Z á p i s n i c a
z riadneho zasadnutia Komisie pre územné plánovanie, architektúru , verejný priestor a
investičnú činnosť Mestského zastupiteľstva v Nitre zo dňa 02. 03. 2021 konaného na
Mestskom úrade v Nitre formou online - ZOOM

Číslo zápisnice : **3/2021 KV**

2./ ZaD č.1 Územný plán zóny Mlynárce I., Nitra (Územný plán zóny Párovské Lúky v Nitre, časť Mlynárce I)

sch. 2: Navrhovaná zmena podlažnosti

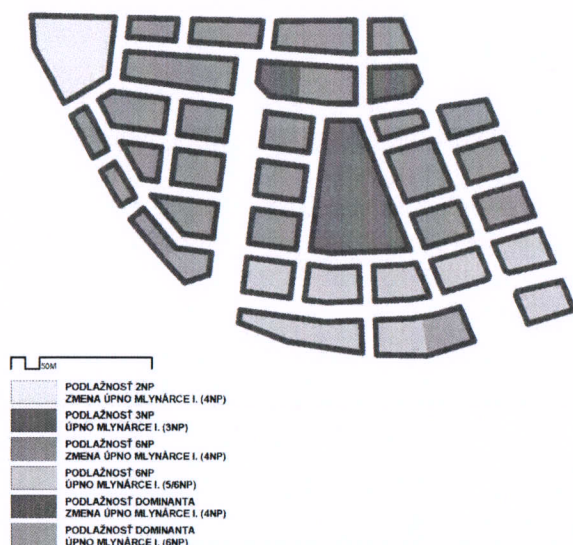
Ing. arch. Zelenický – zakladáme nové mesto je tento urbanistický názor skoordovaný so štúdiu Párovské Lúky? Je predstava o výškovej nivelete územia? Aká je predstava funkčného využitia vzhľadom na koncentráciu obyvateľstva? Bolo robené dopravno- kapacitné posúdenie?

Ing. arch. Kompasová – informovala sa, aká bude funkcia výškových stavieb v riešenej zóne a akú má úlohu stratégia ohľadne umiestňovania výškových stavieb. Má názor, že lepšie je koncentrovať výškové stavby v území v rámci centra. Konštatovala, že v návrhu je zeleň riešená v dvoch úrovniach a to vo verejných priestoroch a na stavbách. Navrhuje prísnejšiu reguláciu zelene a riešiť viac verejnej zelene.

Ing. arch. Csanda – pôvodný územný plán zóny a návrh jeho zmien a doplnkov vychádzajú z pôvodnej urbanistickej koncepcie UŠ Párovské Lúky, ktorá nahrádzala koncept riešenia územného plánu zóny. V území sa predpokladalo umiestnenie urbanistických dominánt. Polohu a výšku dominánt podmieňujeme preveriť súťažou. Na úrovni územného plánu zóny nie je možné predvídať poradie výstavby. Dopravno - kapacitné posúdenie sa robí v rámci dokumentácie pre územné rozhodnutie. Pre I. etapu nie je potrebná realizácia mosta na Bratislavskú ulicu.

Ing. arch. Šabík – vysvetlil koncepciu ÚHA ohľadne výškových stavieb.

sch. 3: Navrhovaná zmena dopravnej koncepcie v území

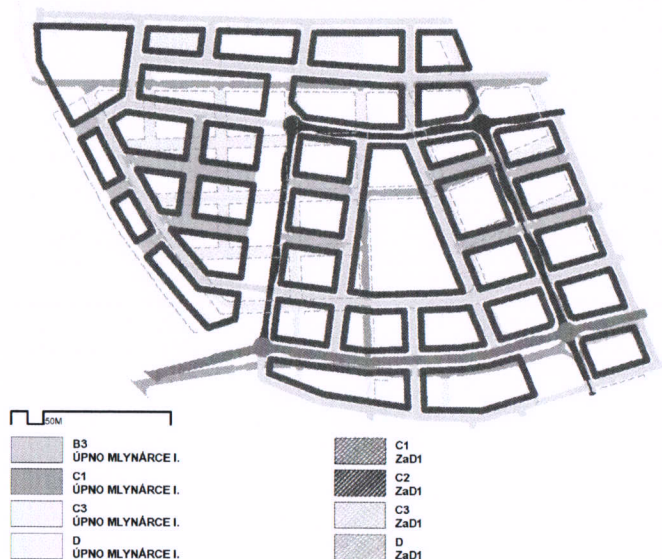
Ing. arch. Jarabica – ako bude riešené parkovanie pri zvýšenom objeme zástavby?

Ing. Moravčík – riešenie poldrov podporil, informoval sa na spôsob dopravného napojenia územia.

Ing. arch. Csanda – I. podlažie objektov nepostačuje na zabezpečenie parkovacích plôch, preto sa vyčlenili pre parkovanie verejné obytné ulice a parkovacie domy.

Ing. arch. Šabík – napojenie sa uvažuje z R1a, most z Bratislavskej bude finančne aj časovo náročnejší. Dostavba územia sa člení na 4. etapy.

Sch. 4: . Navrhovaná nová plocha pre technickú vybavenosť (areál ČOV)

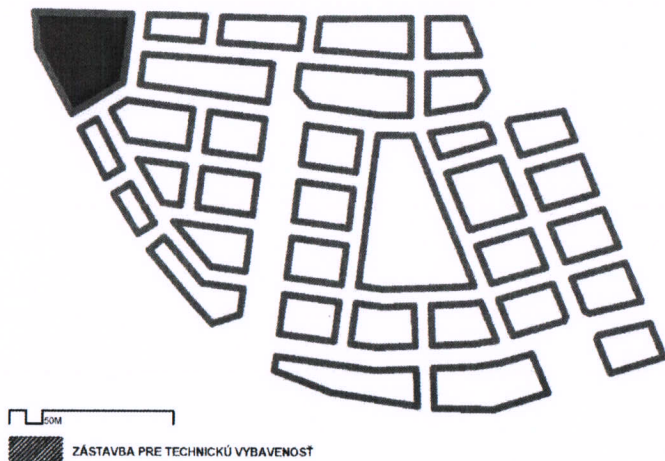
Ing. arch. Mezei – odporúča riešiť v okolí ČOV vyššiu mieru zelene. Informoval sa, či zakreslené stromové aleje v grafickom návrhu sú aj reálne zaregulované, ak nie navrhuje zapracovať ako záväzný regulatív.

Ing. arch. Jarabica- upozornil, že rieka Nitra v kontakte s riešeným územím je upravená ako vodná nádrž pre zachytávanie prívalových vôd, je potrebné overiť, či z ČOV je možné vypúšťať odpadové vody do rieky. Informoval sa, či retenčné plochy budú zavodnené alebo prázdne?

Ing. Dovičovič – odporúča vstúpiť do rokovania so spoloč. Jaguar – Landrover a MH investom o spolufinancovaní ČOV.

V rámci základných funkcií sú percentuálne stanovené prípustné doplnkové funkcie. Odvedenie splaškových vôd do navrhovanej ČOV situovanej v západnej polohe územia z dôvodu blízkosti vodného toku a etapizácie výstavby. Od ČOV je navrhnutý 10m pás izolačnej zelene.

Ing. arch. Csanda – Konkrétne riešenia budú predmetom ďalších stupňov. Retenčné plochy tvoria malé poldre s minimom vody.

sch. 5: Navrhované plochy pre retenciu dažďových vôd

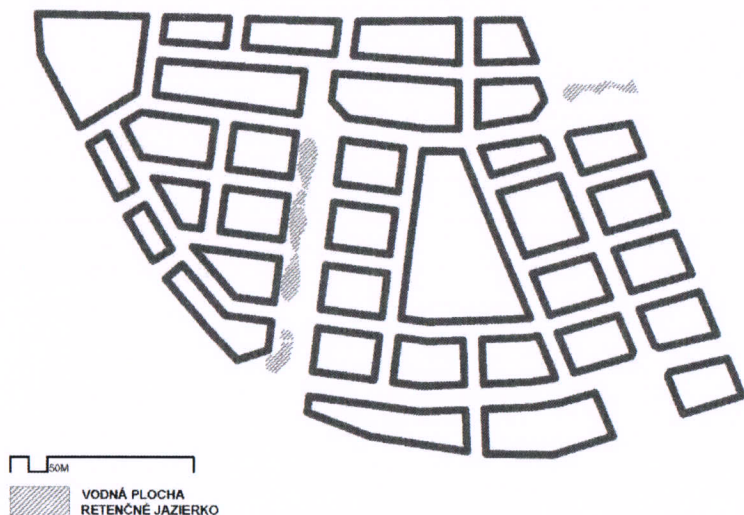
Ing. Balko – Navrhuje stanoviť regulatív neukladať do plôch zelene v rámci komunikácií inžinierske siete. Konštatoval, že nevie či 10% zelene je reálne z hľadiska navrhovaných šírkových parametrov komunikácií. Upozornil, že pri šírke zeleného pásu 1,5 m vzrastlá zeleň živorí a sú to len kozmetické úpravy. Čo sa týka poldrov spravidla je v nich celoročne 10 cm vody, realizujú sa s porastom bylín, ktoré znesú vodu aj sucho.
